# 改善箇所説明図

## 基準不適合箇所

基準不適合発生箇所①

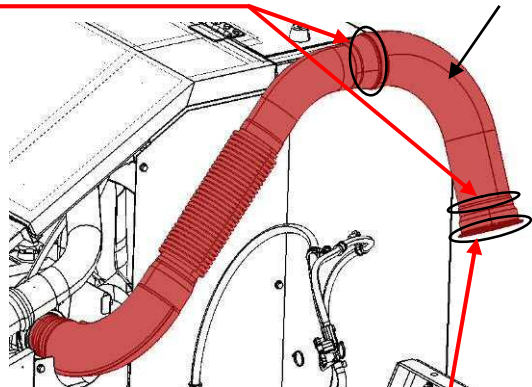
- ①ホイール・クレーンの排気管において、排気管接合部の溶接施工が不適切なため、接合部の強度が不足しているものがある。そのため、原動機の振動等により亀裂が生じ、そのままの状態で使用を続けると、亀裂が進行し、接合部が破断して排気ガスが漏れ、最悪の場合、騒音及び排出ガスの基準値を満足しないおそれがある。
- ②ホイール・クレーンの排気管において、固定方法が不適切なため、原動機の振動等により発生した応力によって、フランジに亀裂が生じることがある。そのため、そのままの状態で使用を続けると、亀裂が進行し、フランジが破断して排気ガスが漏れ、最悪の場合、騒音及び排出ガスの基準値を満足しないおそれがある。

- ①全車両、排気管を良品に交換する。
- ②全車両、排気管に固定サポートを追加する。
